Aree Protette
Appennino Piemontese

ALLEGATO TECNICO

Oggetto: interventi selvicolturali di prevenzione del rischio idrogeologico ed interventi di ingegneria naturalistica nella proprietà boschiva della Società Agricola Ilsa Srl nei comuni di Bosio e Lerma (AL).

Istanza inoltrata dalla proprietà al fine della valutazione dello studio di incidenza (prot.APAP n.4244 del 15/09/2021).

*Stralcio Tav. n.1 (Piano d'Area del Parco Naturale delle Capanne di Marcarolo)
"Vincoli e destinazioni d'uso" -sc. 1:10.000 - evidenziato in rosso l'areale di intervento*

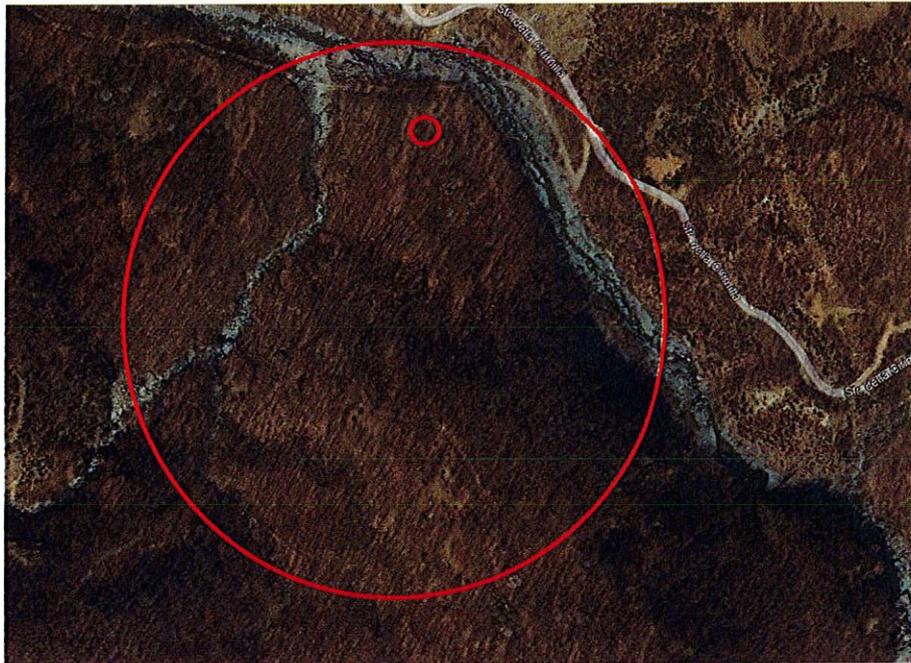
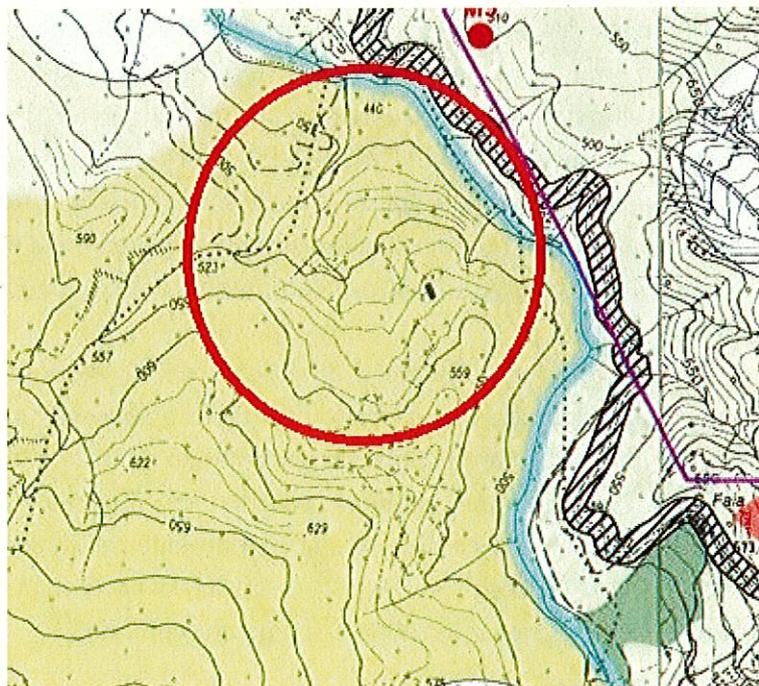
L'areale di intervento è collocato all'interno di "Area di particolare interesse naturalistico", normata, per quanto attiene vincoli, destinazioni d'uso e interventi consentiti, dall'Art.14 NTA. L'accesso da sponda idr.destra a sponda idr.sinistra del T. Piota, che verrà realizzato tramite predisposizione di guado temporaneo, ricade in "Rii, laghi e aree di rispetto dei corsi d'acqua", normate dall'Art.21 NTA. Per quanto attiene alle modalità esecutive degli interventi, occorre fare riferimento agli Artt. 34 NTA ("Interventi di rinaturalizzazione ed elementi costruiti del paesaggio") e 41 NTA ("Uso del verde").
